RESOLUCIÓN DE GERENCIA N° 709 -2022-MPCP-GM

El Expediente Externo N° 47505-2022, con todos los recaudos que lo acompañan que corresponde a la aprobación de Valorización de Obra N° 01 por Mayores Metrados de la Obra: "Mejoramiento de la Vía del Jr. Urubamba (Desde la Av. John F. Kennedy hasta el Jr. Buenos Aires), Distrito de Callería, Provincia de Coronel Portillo – Ucayali" – II Etapa (Alcantarilla) – CUI 2307307, y;

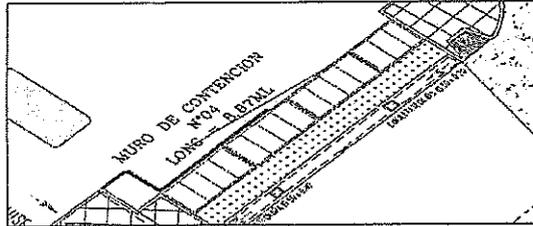
"(...) Se ejecutó las partidas de mayores metrados en Muro de Contención N° 04 de L=8.55 ml.:

- 09.04.02 Encofrado y Desencofrado en Muros:
 Encofrado de pantalla: $8.55 \times 2.65 \times 2 = 45.32 \text{ m}^2 (...)$ ".

- **Según la Consulta del Asiento N° 95 y 96: Sobre el Muro de Contención a completar.**
En el expediente técnico se consideró el Muro de Contención N° 04 con una longitud solo de 8.87ml.

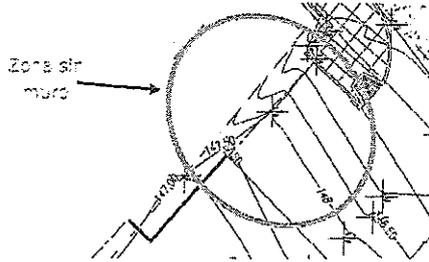
"De acuerdo a lo verificado en campo y en el expediente técnico se ha constatado que el muro lateral derecho aguas arriba (Muro 4) indicado en los planos del expediente técnico tiene una longitud de 8.87 ml. sin embargo existe un tramo de 7.75 ml. el cual no ha sido considerado, siendo necesario construir y empalmar al muro lateral existente de la vía principal Mario Dolci. La función del muro es contener y confinar el relleno y las estructuras que se van a construir en la parte superior como es: Veredas, Canaleta y Pavimento Rígido, siendo necesario su construcción. Por lo que se realiza la consulta al Supervisor de Obra, si se va a construir el muro faltante en una longitud de 7.75 ml., como mayores metrados, en vista que se va a incrementar la longitud de muro, sin variar las especificaciones técnicas, asimismo las partidas para su ejecución se encuentran detalladas en el expediente técnico. Se adjunta gráfico en PDF para detallar la ubicación del Tramo de Muro faltante a construir".

Según levantamiento topográfico la zona que no cuenta con muro de contención tiene un nivel de terreno alto, zona que fue rellenado por el propietario para construir su vivienda de madera.

En vista que el terreno es alto se consideró que NO ameritaba plantear el muro de contención. Según el asiento N° 95 el residente manifiesta que es necesario construir el muro que no se consideró en el expediente, ya que cumpliría la función de contener y confinar el relleno a las estructuras que se van a construir en la parte posterior. En concordancia con lo manifestado por la contratista y la verificación insitu realizada, se **OPINA** de manera **FAVORABLE** a la propuesta planteada.
